第11 連結散水設備

第12 連結送水管

問4 連結送水管の補助高架水槽の容量について

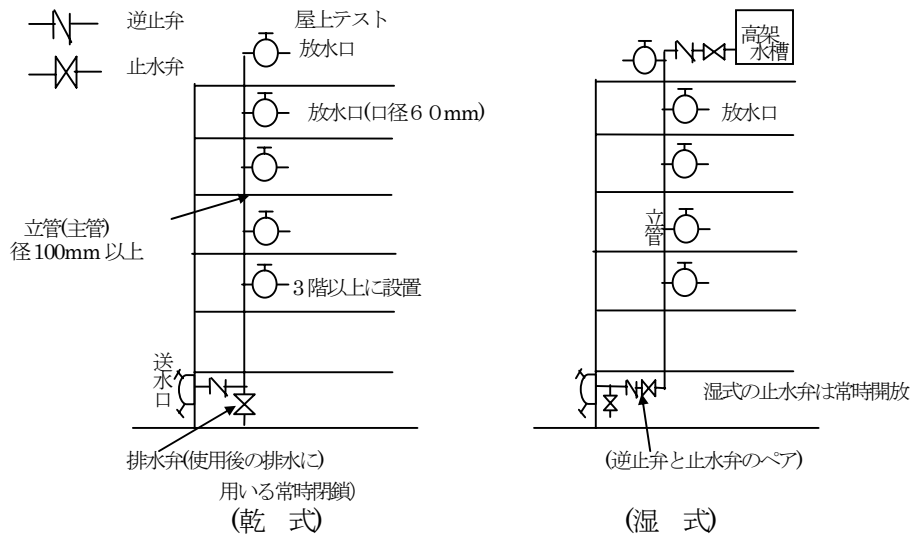
前問3で湿式とする場合の補助高架水槽の容量についてご教示願いたい。

答 屋内消火栓設備の基準を準用し、容量を200リットル以上とし（ヘッダー方式等についても同じ。）、落とし配管は40A以上とする。★
